**INFORME DE
AUDITORÍA TÉCNICA EXTERNA
LM-AT-55-09**

**ANÁLISIS DE FACILIDADES PEATONALES EN AUTOPISTAS:
AUTOPISTA GENERAL CAÑAS (RUTA 1) Y
AUTOPISTA FLORENCIO DEL CASTILLO (RUTA 2)**

AGOSTO 2009

Figura 8.1. Atropellos a personas en la Autopista General Cañas, año 2006 y 2007.

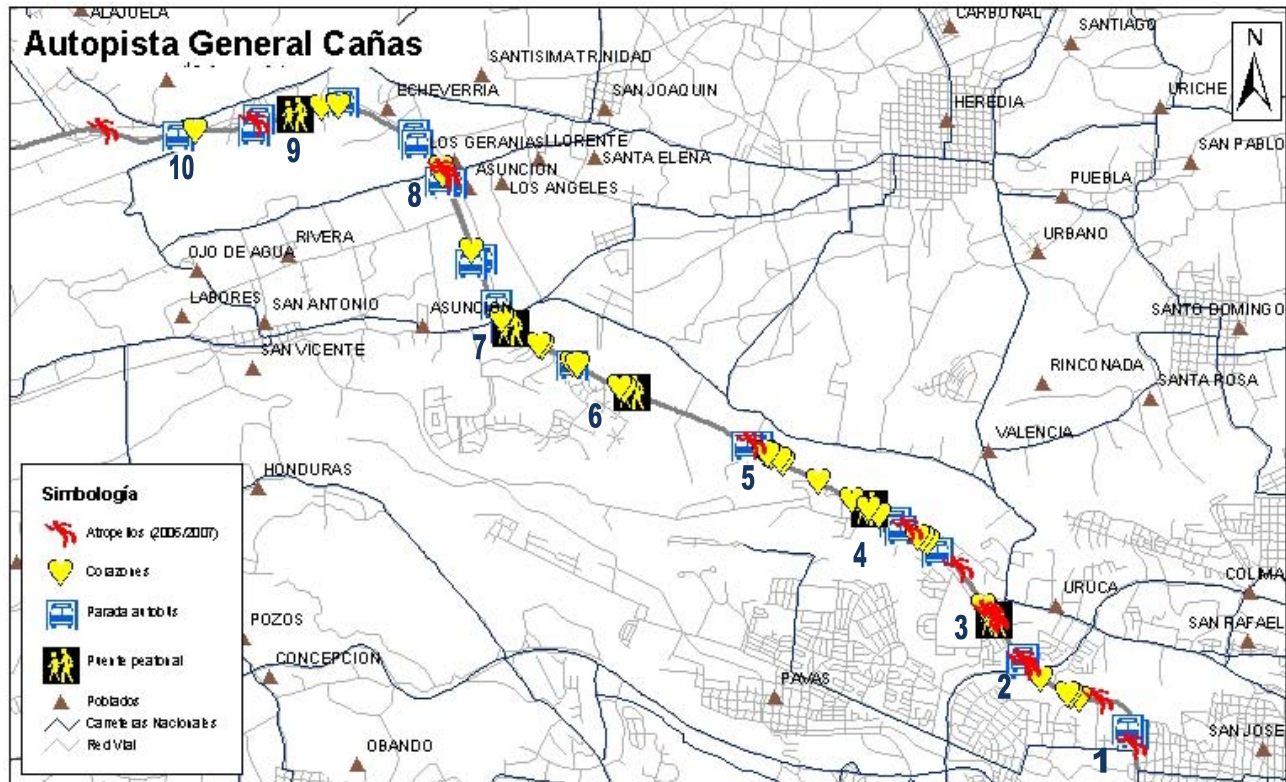
Las figuras 8.1 y 8.2 muestran la localización de los accidentes de tránsito por atropello a persona. En el caso de la Autopista General Cañas, estos accidentes son del año 2006 y 2007; mientras que en el caso de la Autopista Florencio del Castillo, únicamente corresponden al año 2007. Además, se observan aquellos accidentes que están marcados en la vía por medio de un corazón de color amarillo, como parte de una de las campañas de Seguridad Vial del COSEVI.

Estas figuras muestran la accidentalidad de estas dos rutas por atropello a persona, dejando por fuera los demás tipos de accidentes. A pesar de ser una muestra pequeña de accidentes, en ambas figuras se observa una relación existente entre los sitios donde ocurrieron los accidentes y las paradas de autobuses, incluyendo aquellas donde hay puente peatonal; ya que son los principales focos de atracción de peatones. Por lo tanto, se insta a la Administración a realizar estudios específicos en estas rutas (y en otras más) que presenten altos índices de accidentalidad.

Fotografía A.7.1 y A.7.2. Acceso inadecuado entre el puente peatonal y la parada de autobús, Ruta 1, en el INA y en el Real Cariari, respectivamente. (Fecha: 6 de mayo del 2009)

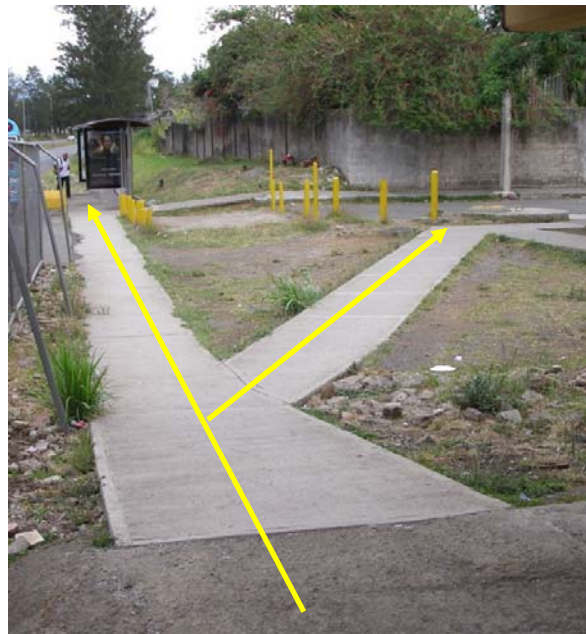
En las fotografías A.7.1 y A.7.2 se observa el acceso inadecuado entre el puente peatonal y la parada de autobús. Además, en la fotografía A.7.1 se observa que la calzada se encuentra en desnivel con respecto a las rampas de acceso de la parada. También existe un desnivel entre la rampa de acceso y el nivel donde se encuentran los escampaderos.

En el caso de la segunda fotografía, el acceso es aún más complicado, ya que únicamente existen gradas para acceder a la parada de autobús, la cual además, no cuenta con bahía adecuada para los autobuses. Por lo tanto, el acceso entre esta parada de autobús y el puente peatonal (enfrente del centro comercial Real Cariari) no es adecuado para todos los usuarios de transporte público.
